- RAPPORT DE VISITE -

Vérification périodique de fonctionnement et d'entretien d'une installation d'assainissement non collectif dont la charge brute de pollution organique est inférieure ou égale à 1,2kg/j de DBO₅ ou supérieure à 1,2kg/j de DBO₅

VENT 183 2020 287E

Lieu-dit **Le Bourg**
Adresse **4 Rue des Moines de Saint Ibéry**

Contraintes pouvant gêner le bon fonctionnement de la filière contrôlée

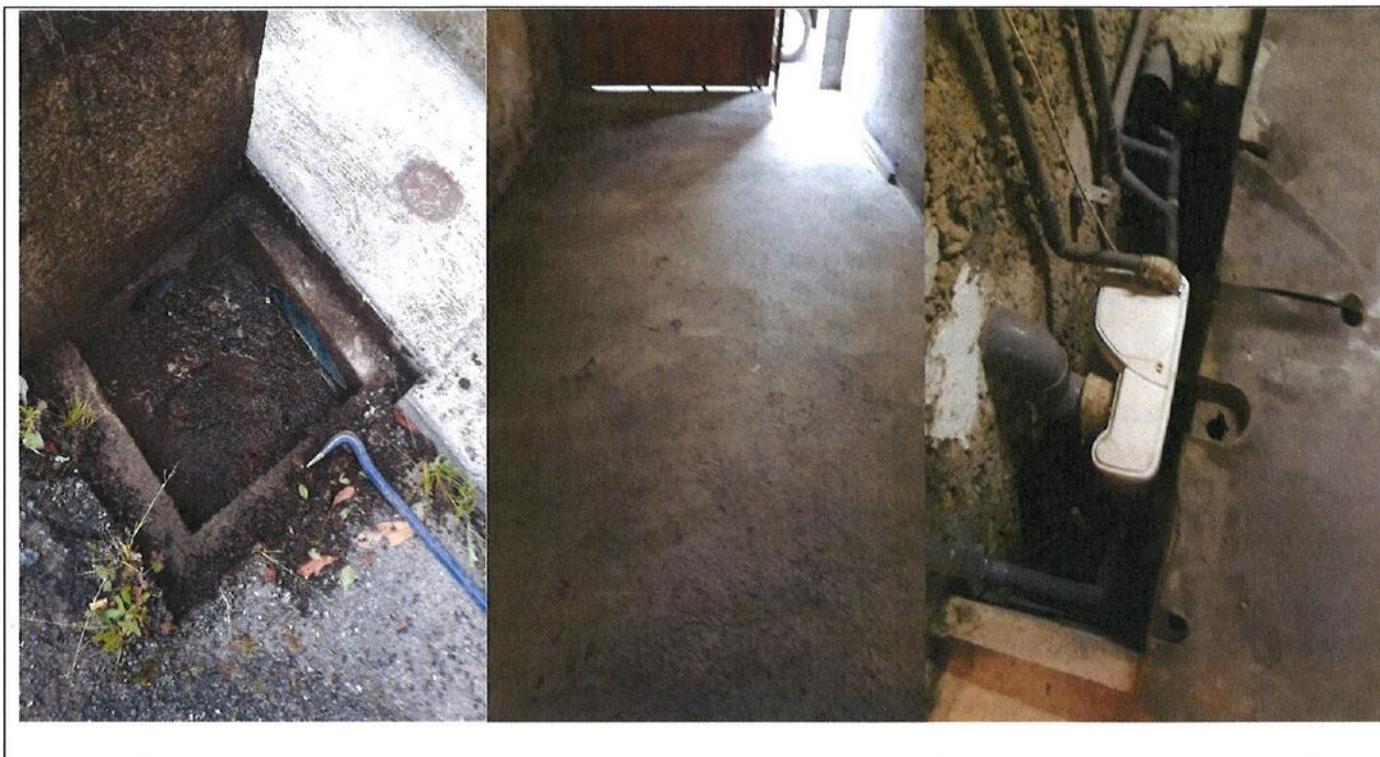
- Contrainte de surface **Oui**
- Contrainte de topographie **Non**
- Contrainte d'occupation **Oui garage**
- Contrainte liée à un captage AEP **Non**
- Autre contrainte **Non**

| Classification de la non-conformité | Type de non-conformité | Travaux de mise en conformité par ordre de priorité | Travaux obligatoires / préconisés |
|-------------------------------------|------------------------|--|--|
| Article L 1331-1-1 | Absence d'installation | Vu l'absence de place disponible il est conseillé de mettre une filière compacte et agréée par l'État Français. | Préconisés et obligatoire en cas de vente |
